Bescheid  
über  
die Ergänzung  
des Prüfbescheids vom 16. November 1987

Gegenstand: Absperrvorrichtungen gegen Brandübertragung  
in Lüftungsleitungen, Serie FV-K 90

Antragsteller: Gebrüder  
Trox GmbH  
4133 Neukirchen-Vluyn 1

Prüfzeichen: PA-X 189

Brandschutzventil  
(Systembild)

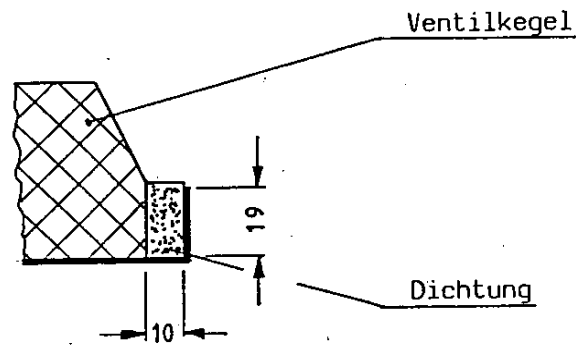
- Bemerkungen:     ■ Dichtung bis 30.06.1988 aus Litaflex (Asbestschaum)
- Abmessungen:     ■ Litaflex 20 x 10
- Polyurethanschaum 20 x 10.
- Prüfbescheid:     PA-X 189

- 4 Die Sanierungsarbeiten an den Absperrvorrichtungen dürfen ausschließlich durch die vom Antragsteller benannten Firmen durchgeführt werden.
- 5 Die an dem Einbauort zu montierenden Dichtungen aus Polyurethanschaum mit dichter Struktur (Raumgewicht ca.  $60 \text{ kg/m}^3$ ) müssen Abmessungen entsprechend den Anlagen dieses Bescheids haben. Die Dichtungen sind vom Antragsteller zu liefern.

- 6 Die Dichtungen müssen eingelegt oder eingeklebt werden; dabei dürfen die Dichtungsprofile von weniger als 1 m Länge nicht gestückelt aneinandergereiht montiert werden. Die Enden sind rechtwinklig abzulängen.
